# 改善箇所説明図

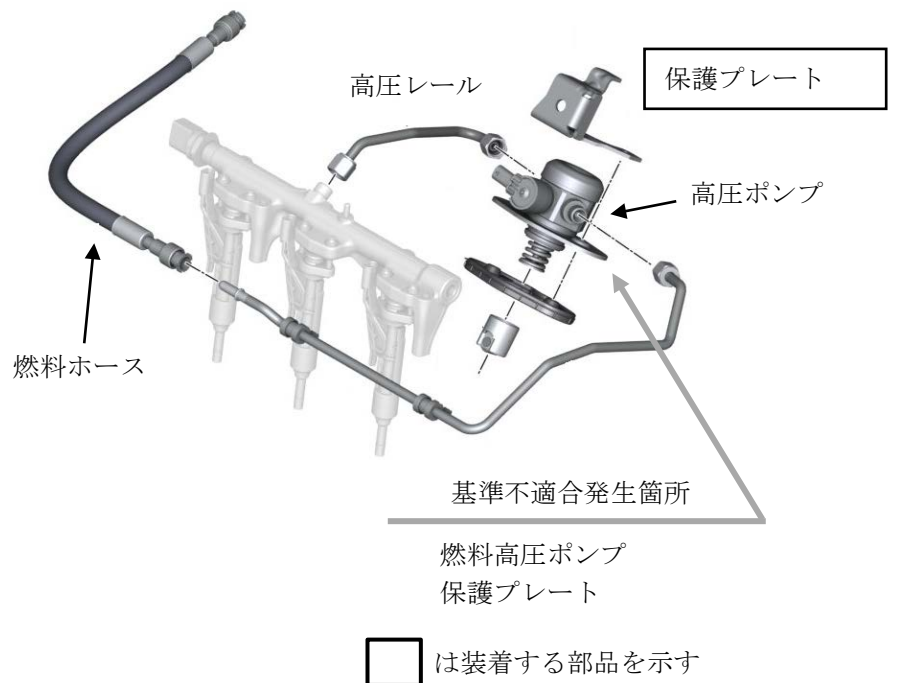
燃料装置において、部品管理が不適切なため、高圧ポンプの保護プレートが装着されていない。そのため、衝突事故の際に高圧ポンプが損傷した場合、燃料が漏れ、最悪の場合、車両火災に至るおそれがある。

全車両、当該保護プレートを装着する。

識別：左フロントドア ロアヒンジ取り付けボルト（下側）の頭に白ペンを塗布する。
